改善箇所説明図

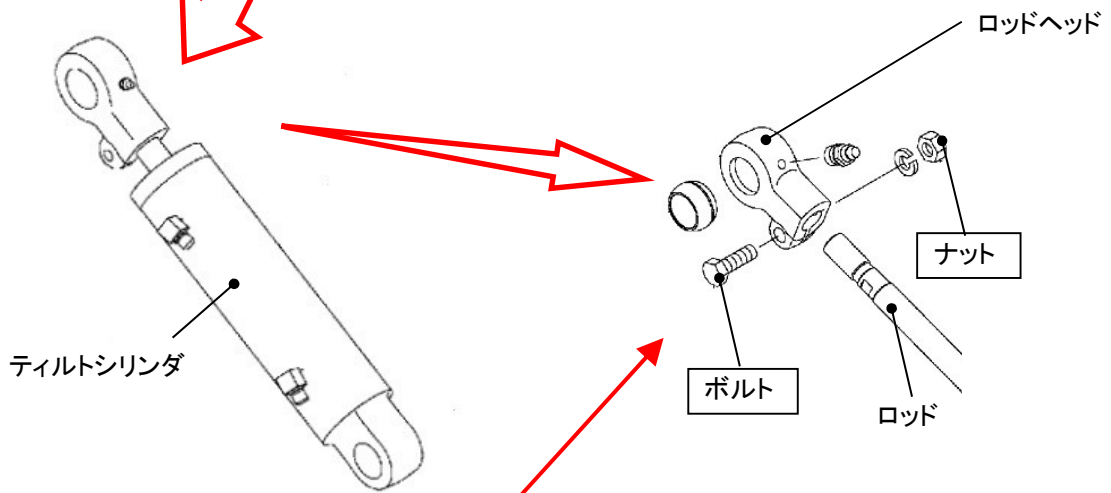
不具合発生箇所

バッテリー式フォークリフトの荷役装置において、ティルトシリンダのロッドヘッド締付作業が不適切なため、締付トルクが不足している可能性がある。そのため荷役作業等により当該ナットが緩み、最悪の場合、ロッドヘッドからロッドが抜け落ち、車体の堅牢性不足によりマストが脱落するため、保安基準に適合しなくなるおそれがある。

改善内容

全車両、ロッドヘッド取付ボルトを規定トルクで締め付ける。緩みによりロッドヘッド位置がずれている場合はシリンダストローク調整を行う。

は締め付ける部品を示す。

識別：改善実施済車には、ロッドヘッドに白色マーキングを施す。
